改善箇所説明図

方向指示器(側面) 左右

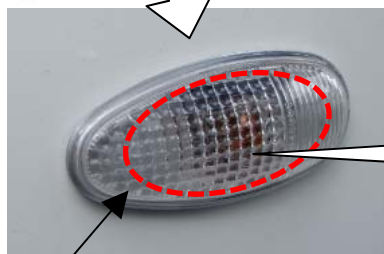
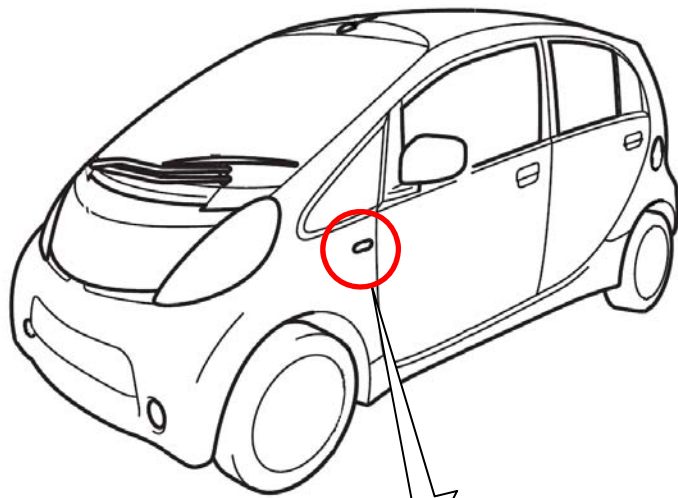
正	誤
レンズ色	クリア	クリア
協定規則 認可番号	E13	E2
装置型式	1132-229	1132-213

方向指示器(側面)において、レンズ成形型の管理が不適切なため、正規の協定規則認可番号とは異なる番号がレンズ面に記載されたものがある。そのため、保安基準第41条(方向指示器の基準)に適合しないおそれがある。

全車両、方向指示器(側面)を正規品と交換する。

注：図中の 内は、交換する部品を示す。
